Vår ref.: Søknad om reguleringsendring for fv. 450 Bergsura,
52404297
/

► **Søknad om reguleringsendring av plan 202003, Fv. 450
Hunnedalsvegen, Skredsikring langs Nedre Bergsvatnet**

Plannavn: Fv. 450 Hunnedalsvegen, skredsikring langs Nedre Bergsvatnet

PlanID: 202003

Figur 1: Lengdeprofil – eksisterende og ny vegtrase

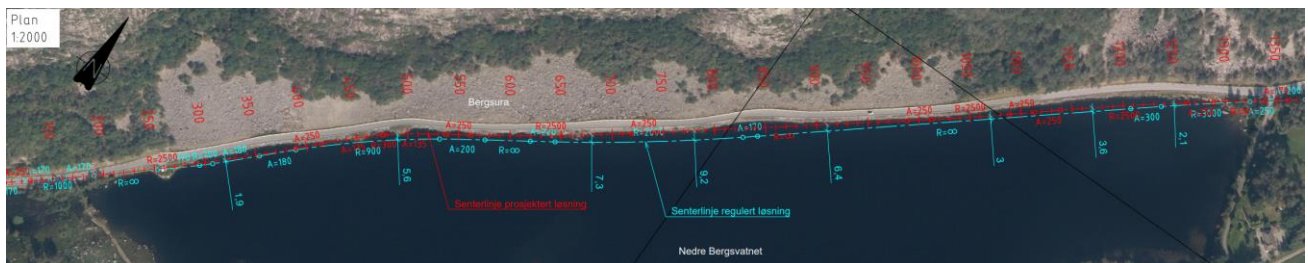
Forslag til tiltak omfatter i all hovedsak en endring av regulert veglinje med tilhørende fangvoll. Prosjekteringen har resultert i en mindre endring av veien i forhold til traseen i den vedtatte reguleringsplanen. Denne endringen innebærer en justert veglinje som er prosjektert med en lavere profil med mindre variasjon i høyde enn den eksisterende regulerede veglinjen langs Nedre Bergsvatnet, som vist ved figur 1. Den justerte veglinjen har en generelt flatere profil enn den regulerede, som går mer opp og ned langs vannet, og er på det meste 3,7 meter lavere enn eksisterende vegprofil. Horisontalkurvaturen er endret med takfall i stedet for ensidig tverfall, og har ved nytt forslag en kurveradius på minimum 2500 meter for tilrettelegging av større kjøretøy.

Figur 2: Tverrsnitt: profil 500

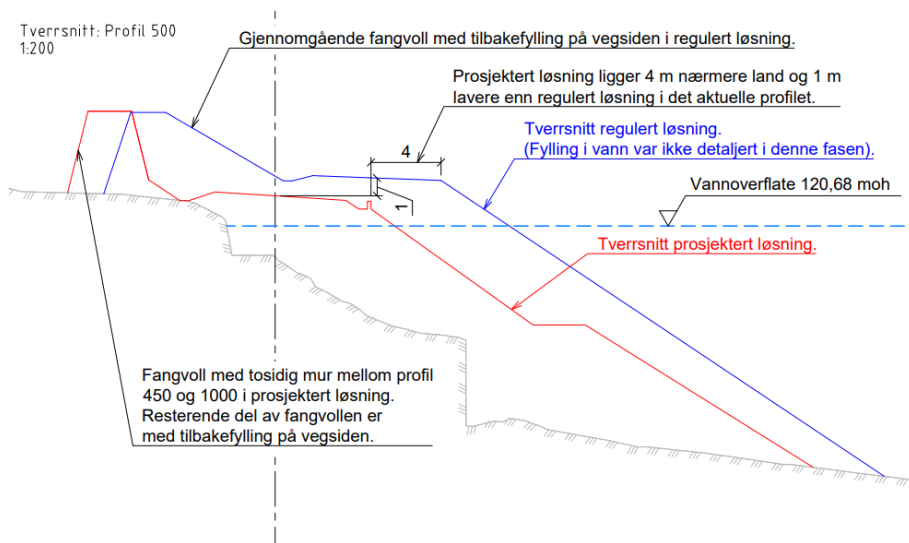
Generelt er veien lagt tettere inn mot ura, slik at fyllingsfoten i vannet også kommer nærmere dagens vegtrasé. Dette vil videre redusere fyllingsmengden i Nedre Bergsvatnet, noe som vil gi et mindre miljøavtrykk og bidra positivt til prosjektets bærekraft. Fangvoll er utformet noe lik eksisterende, men har stedvis fått helning 1:4 mot vegbanen med tosidig mur. Ny og eksisterende veg, med tilhørende fyllingsfot og fangvoll, kan ses på snittene nedenfor ved figur 2 og figur 3. Tverrsnittene er tatt ved profil 500 og 800, hvor lokasjon kan ses ved Lengdeprofilen ovenfor.

Figur 7: Forslag til nytt plankart - nordre del

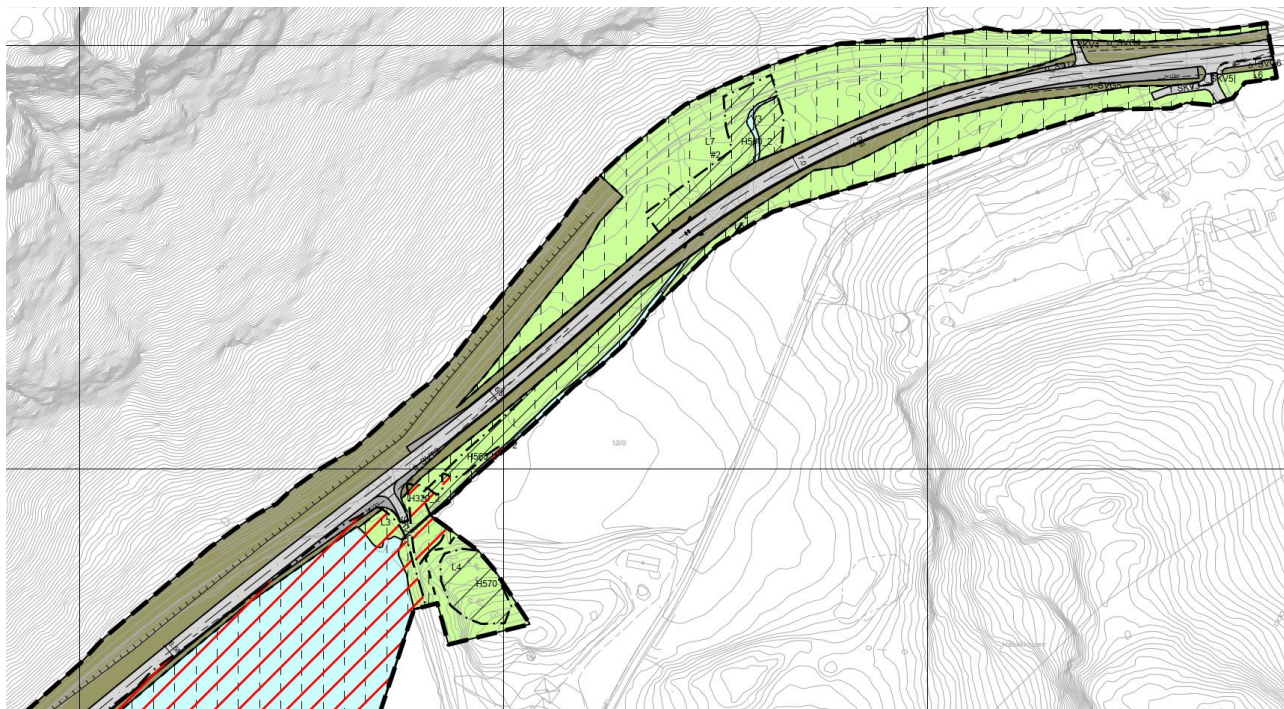
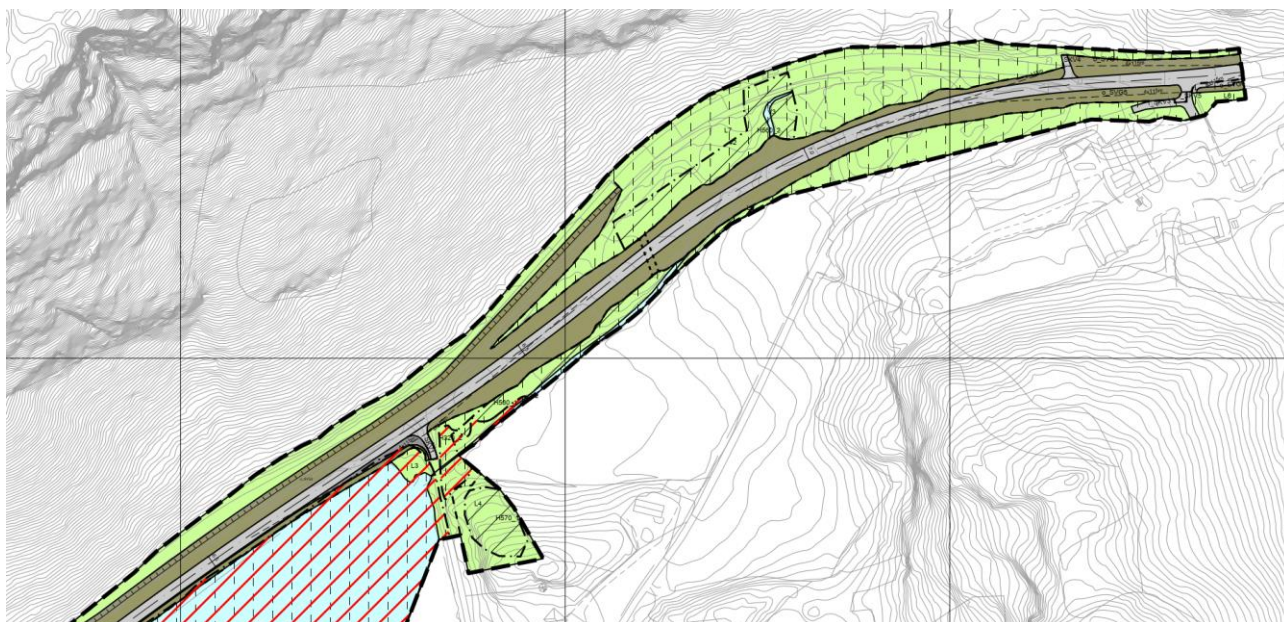
O_SVT2 og o_STV3 er tatt ut av planen grunnet det ikke lengre planlegges for rekkverk i områdene. Her er området kun regulert til annen veggrunn – grøntareal.

O_SVG2 er redusert ettersom det legges inn LNFR område langs Bergsura der mulig. O_SVG3 reduseres også noe langs vassdraget, mens o_SVG5 er blitt utvidet, og tar for seg eksisterende annen veggrunn – tekniske anlegg. Grunnet støttemur er lagt nærmere Bergsura medfølger annen veggrunn – grøntareal, og er ved 4 punkter noe utenfor den regulerte plangrensen. Utvidelsen av planområdet omfatter et totalt areal på 112,8 m² langs Bergsura, hvor den største del som går utenfor eksisterende plangrense er starten på fangvollen i vest.

L7 omfatter nå deler av strekningen mellom annen veggrunn – grøntareal og Bergsura. I sør er det lagt til L8 som omfatter område langs Bergsura som erstatter deler av annen veggrunn – grøntareal.

Figur 9: Forslag til nytt plankart - sørlig del

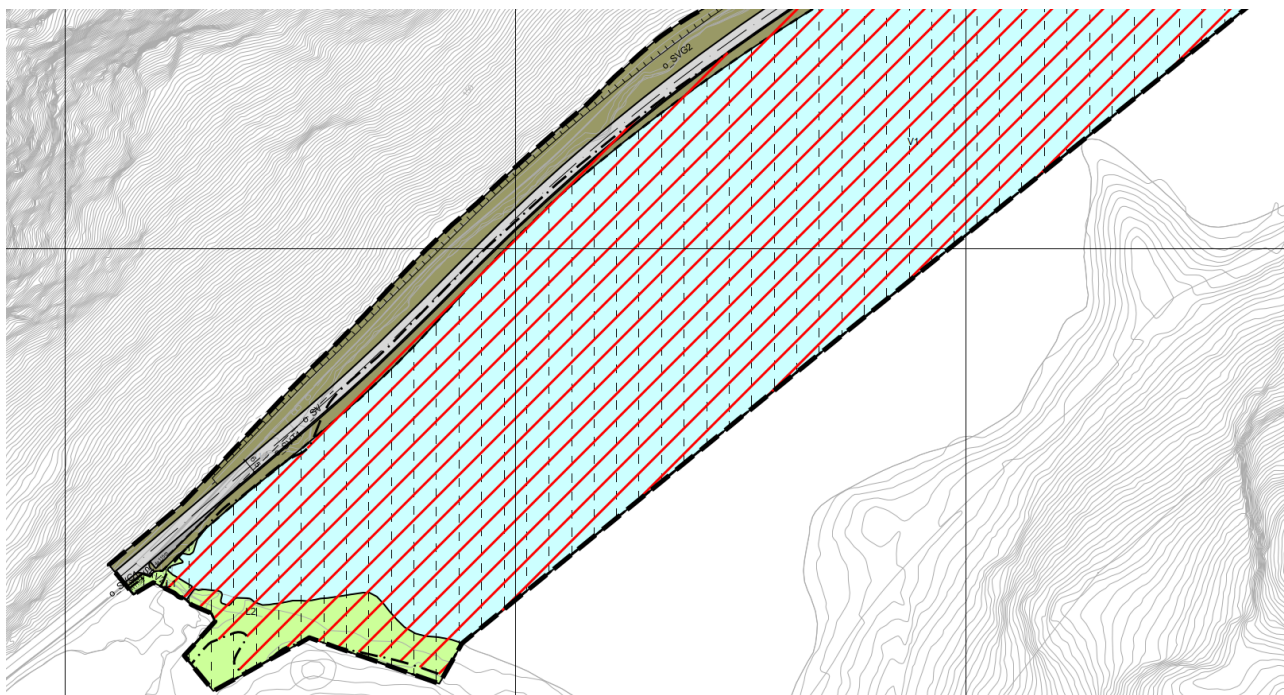
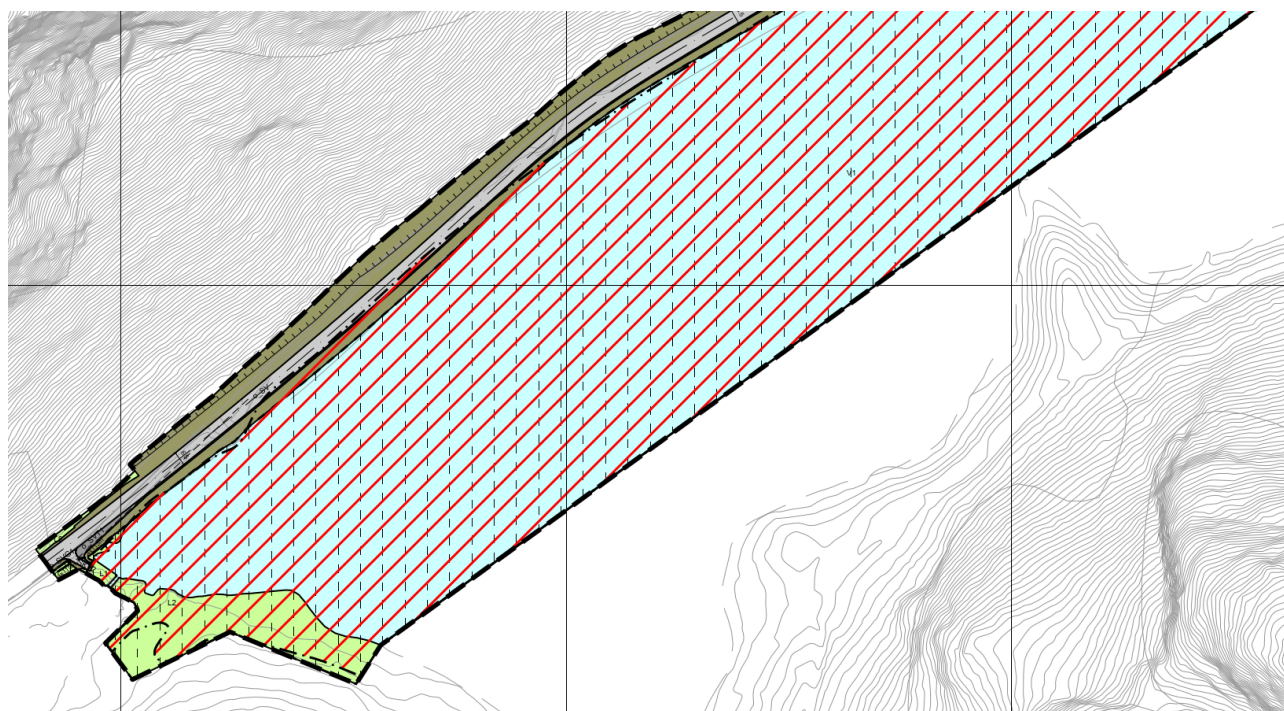
Frisikt er noe redusert grunnet annen veggrunn grøntareal er større ved vegen. Flomfare og bevaring kulturmiljø er ikke endret. Bevaring naturmiljø noe redusert grunnet annen veggrunn grøntareal er utvidet i dette området. Hensynssonen er forlenget mot vest for å hensynta ny passasje for bekken. Regulert kulvert med tilhørende kulvertåpning er flyttet mot vest iht. nytt forslag til passasje.
